«Строительство подъезда к объекту по обращению с отходами в городском округе Коломна Московской области. 1 очередь. Строительство автомобильной дороги Ступино-Коломна-Егорьевск-Деревнищи на участке от автомобильной дороги М-5 «Урал» - Коломна - М-5 «Урал» до автомобильной дороги Коломна-Малино в Московской области (1 этап)»

**ПРОТОКОЛ №
ТЕХНИЧЕСКОГО СОВЕТА**

Рассматриваемый вопрос:

План участка дороги ПК0+00 – ПК15+00 основного хода с распределением грунта в полосе отвода

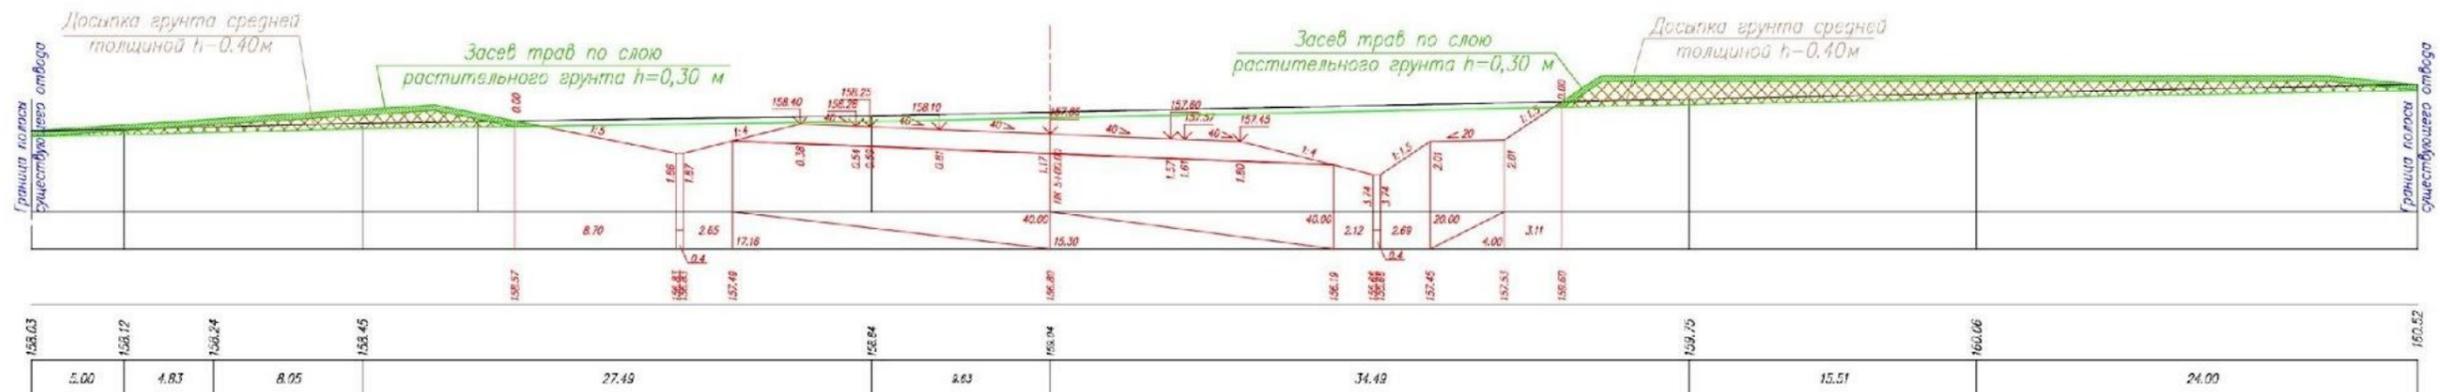
Проектными решениями по объекту предусмотрена разработка и разравнивание в полосе отвода грунта, образовавшегося в ходе проведения строительного-монтажных работ, в объеме 123794 м³. На основании письма администрации Коломенского городского округа Московской области № 115Исх-9647/2019 для проведения рекультивации полигона «Воловичи», с целью сокращения расходов бюджета Московской области, предлагается обеспечить вывоз излишков грунта, не используемого для выполнения строительного-монтажных работ, в количестве 39 394 м³ на полигон «Воловичи». Расстояние от объекта строительства до полигона составляет 17км.

2. ООО «ВТМ дорпроект» внести уточнения по размещению излишков грунта, не используемого для выполнения строительного-монтажных работ, в количестве 39 394м³, с вывозом на расстояние 17 км на полигон «Воловичи». Оставшийся грунт общим объемом 84400 м³ (при необходимости объем грунта уточняется), в соответствии с проектными решениями, распределить в полосе отвода.
